**Stadt Friedberg, Stadtteil Ockstadt**  
**Bebauungsplan Nr. 18**  
**„Gewerbegebiet Ockstadt Ost“, 2. Änderung**

Beschlussempfehlungen zu den im Rahmen der Beteiligung der Öffentlichkeit gem. § 3 (2) Baugesetzbuch (BauGB) sowie der Behörden und sonstiger Träger öffentlicher Belange gem. § 4 (2) BauGB eingegangenen Stellungnahmen mit Hinweisen und Anregungen (Entwurf, Förmliche Öffentlichkeitsbeteiligung, Frist bis zum 04.08.2023).

Friedberg, den 21.08.2023

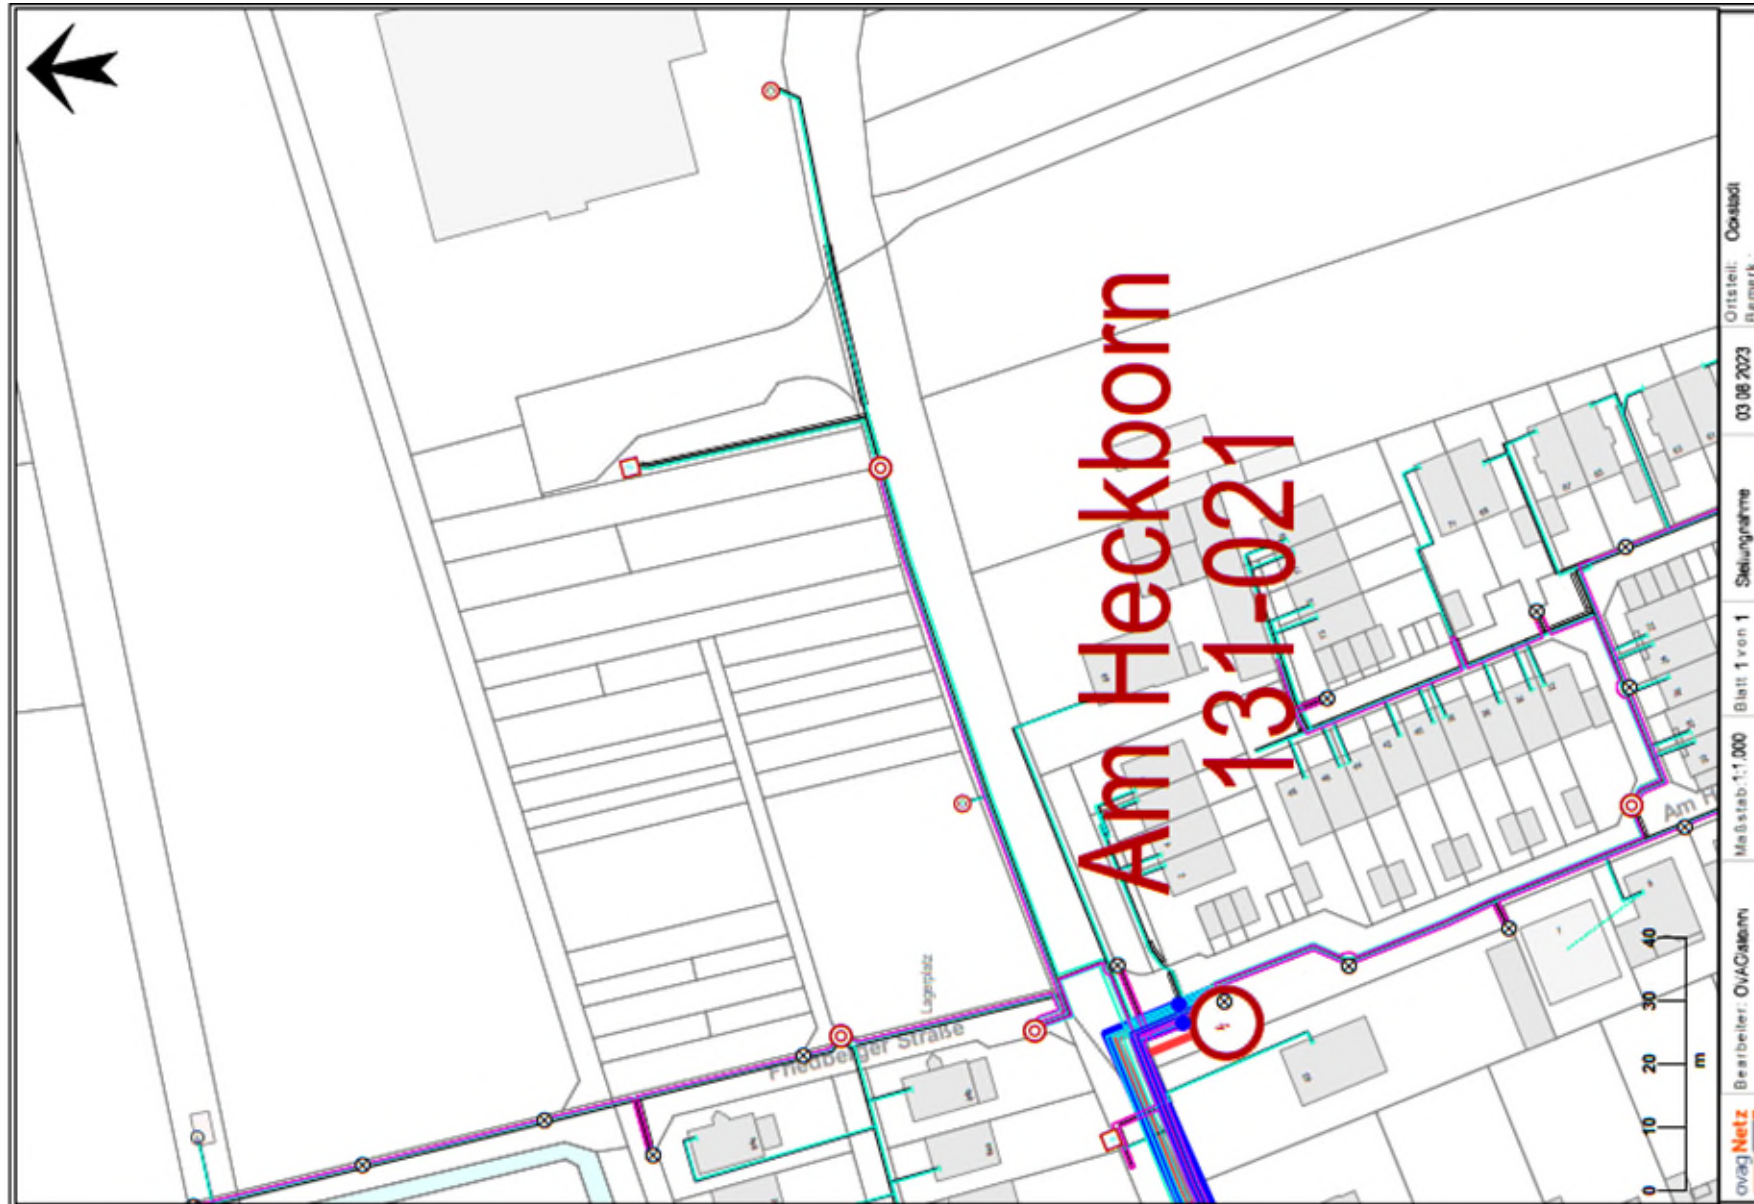
<b>6 Oberhessische Versorgungsbetriebe AG (03.08.2023)</b>	
<b>6.1</b>	„(...) in dem ausgewiesenen Gebiet sind von uns Versorgungskabel verlegt. Zusätzlich befinden sich in diesem Gebiet Anlagen für die Straßenbeleuchtung. Die ungefähre Lage der Anlagen haben wir in dem beigefügten Plan eingezeichnet und bitten um Darstellung im Bebauungsplan. Für die korrekte Eintragung der Trassen und der Maststandorte besteht die Möglichkeit der örtlichen Einmessung. Zusätzlich können Sie die entsprechenden Bestandspläne anfordern unter <a href="mailto:planauskunftstrom@ovag-netz.de">planauskunftstrom@ovag-netz.de</a> .
<b>6.2</b>	Bei unserer Stellungnahme gehen wir davon aus, dass unsere Kabel auch weiterhin im öffentlichen Bereich liegen. Ansonsten ist für unsere Kabel ein Schutz- und Arbeitsstreifen von 2,50 m Breite, der nicht überbaut werden darf, auszuweisen. Hier muss sichergestellt sein, dass die OVAG oder deren Beauftragte die Grundstücke zur Unterhaltung, Instandsetzung und Erneuerung jederzeit betreten und hierfür die notwendigen Arbeiten ausführen können. Zusätzlich ist zur Sicherung unserer Kabelleitungen eine - beschränkt persönliche Dienstbarkeit – erforderlich.

<b>Beschlussempfehlungen</b>	
<b>Zu 6.1</b>	<b>Die Stellungnahme wird zur Kenntnis genommen. Ihr wird dahingehend gefolgt, dass die Anlagen mit ihrer ungefähren Lage nachrichtlich in der Plankarte übernommen werden.</b>
<b>Zu 6.2</b>	<b>Die Stellungnahme wird zur Kenntnis genommen. Die Kabel werden auch weiterhin im öffentlichen Bereich liegen. Eine beschränkt persönliche Dienstbarkeit kann bereitgestellt werden.</b>
<b>Zu 6.3</b>	<b>Der Bitte wird gefolgt. Sollten Erdarbeiten im Bereich der Kabel notwendig werden, wird die ausführende Firma benachrichtigt, sich zur Abstimmung mit der ovag Netz GmbH in Verbindung zu setzen.</b>
<b>Zu 6.4</b>	<b>Der Bitte wird gefolgt. Zur Abstimmung der benötigten Anschlüsse wird die zuständige Fachabteilung frühzeitig kontaktiert.</b>
<b>Zu 6.5</b>	<b>Der Stellungnahme wird gefolgt. Sollten Änderungen an den Bestandsanlagen der ovag Netz GmbH notwendig werden, erfolgt zur Abstimmung eine Kontaktaufnahme seitens der Stadt.</b>
